平成 29 年 8 月 24 日

神戸公害患者と家族の会
西淀川公害患者と家族の会
公益財団法人 公害地域再生センター（あおぞら財団）
特定非営利活動法人気候ネットワーク

神戸製鉄所火力発電所環境影響評価準備書に対する兵庫県知事意見作成にあたって
追加・補足要請書

委員会に提出された神鋼の補足説明資料 (※読み取りから複製/追記)

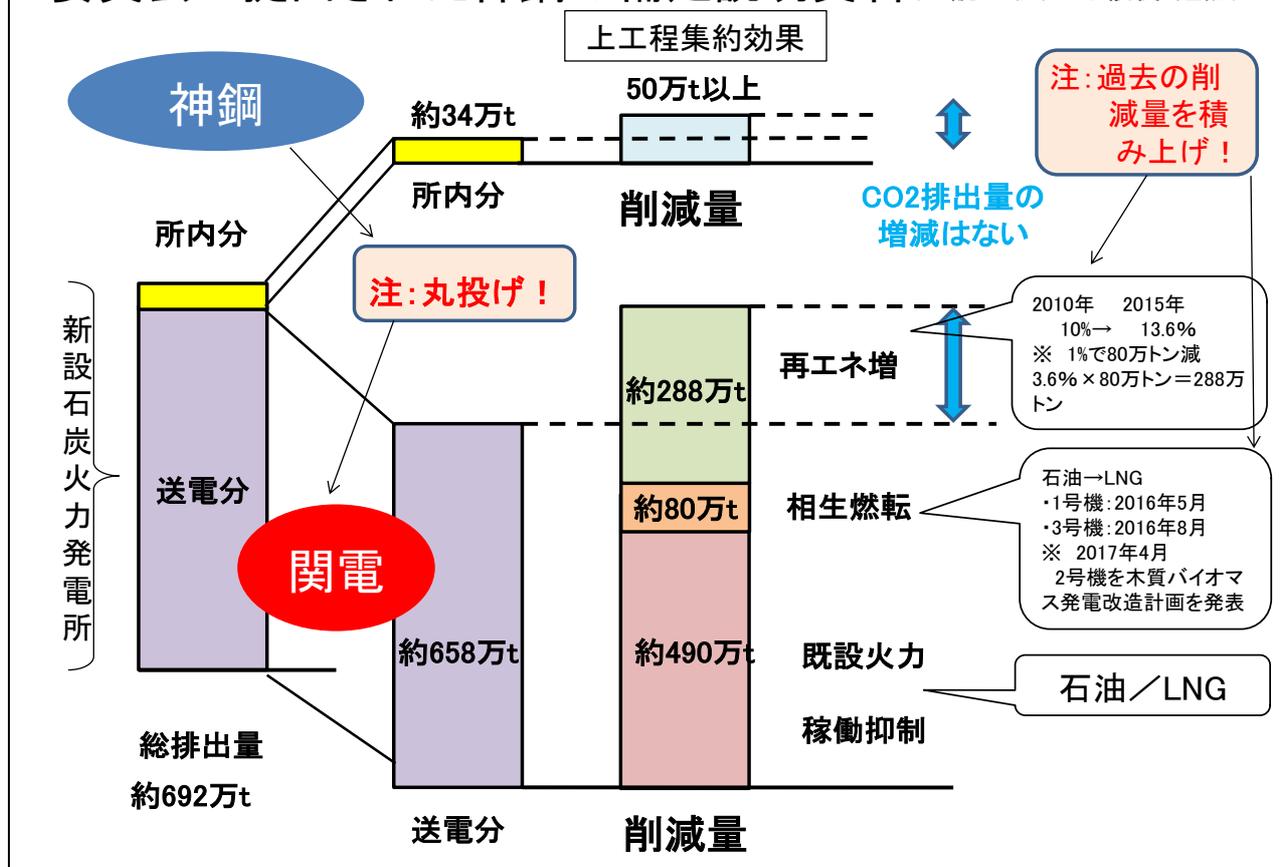
神戸製鋼は、第157回神戸市環境影響評価審査会に、上記の図を含む追加説明資料を提出しました。神戸製鋼の主張は、所内消費分の電力を除く658万トンのCO2増加分は、神戸製鋼の発電所による環境影響ではないというものです。すなわち、神戸製鋼の発電所で発電される電気の全量を電気事業低炭素社会協議会に参加している関西電力に卸供給することによって、電力全体の目標達成(CO2排出係数0.37kg/kWh程度)に向けた取組がなされるので、国の中期目標・エネルギーミックスに合致しているという説明です。

神戸製鋼は、神戸市環境影響評価審査会（157 回）に提出した説明資料の中で、兵庫県知事意見への対応として、「施設稼働に伴う増加分の削減策」を提示し（前掲図参照）、新設石炭火力が稼働しても CO2 排出量は増加しない、としています。

新設発電所からの CO2 排出増のうち、所内電力を除く 658 万トン CO2 については、次のような削減策が示されています。

(a)490 万トン：既設火力(石油・LNG)の稼働抑制で削減

(b)80 万トン：相生火力 1、3 号機の燃料転換(石油→LNG)によって削減

(c)残りの増加分は、2013 年から 15 年に再生可能エネルギー比率が増加したので 288 万トン削減されているため、それで賄う

まず、(c)についてです。再生可能エネルギー比率が増加したのは、わたしたちが既に貴職宛て要請書（7 月 27 日付）で指摘したことですが、これは関西電力の追加的な独自対策でも、神戸製鋼の環境保全措置の結果でもありません。増加する再生可能エネルギーの一部は、関西電力の建設分もあるかもしれませんが、大部分の再生可能エネルギーの増加分は、関西電力エリアの企業・住民自身の負担で、あるいは、電力需要家の負担で（FIT の場合）、実現させたものです⁷。神戸製鋼の補足説明書の記述は、消費者負担による FIT 電源の拡大がなされているから、神戸製鋼の石炭火力による排出増が正当化される、と主張しているに等しく到底是認できるものではありません。

次に、(a)についてですが、既設火力(石油・LNG)の稼働抑制は、CO2 排出原単位がよりましな火力発電所を送電網から追い出すことを意味しています。この「対策」(CO2 排出量が増える「対策」?)と新設石炭火力により、CO2 排出量は当然増えることになります。

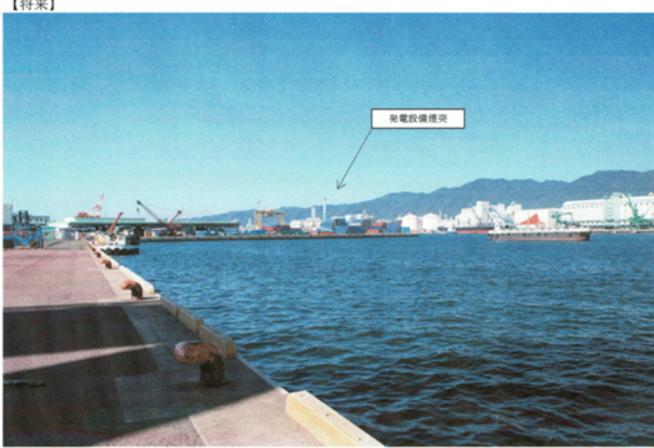
温排水の問題は、大阪湾神戸の埋立域最奥部、閉鎖性の強い海域に、既設と合わせて中型原発 3 基分 (270 万 kw) の出力を有する発電所を建設することに起因するものです。

灘浜は、生命の絶滅した、何をしてもよい“捨てられた海域”ではありません。明石海峡に至る瀬戸内海各地では、現在も漁業を生業とする漁業者が生活しており、また、灘浜から至近の六甲アイランド南岸では、市民が日常的に釣りを楽しんでいます。この海域は、“生きた海域”であり、270 万 kw の石炭火力発電所からの莫大な量の温排水を無造作に捨ててよい場所ではありません。灘浜は、巨大な石炭火力発電所の適地とは到底いえないばかりか、温排水の環境影響の予測・評価という事業者として最低限の義務 (アセス義務) すら果たさない神戸製鋼の姿勢は、環境影響評価制度の趣旨からしても、許されるものではありません。
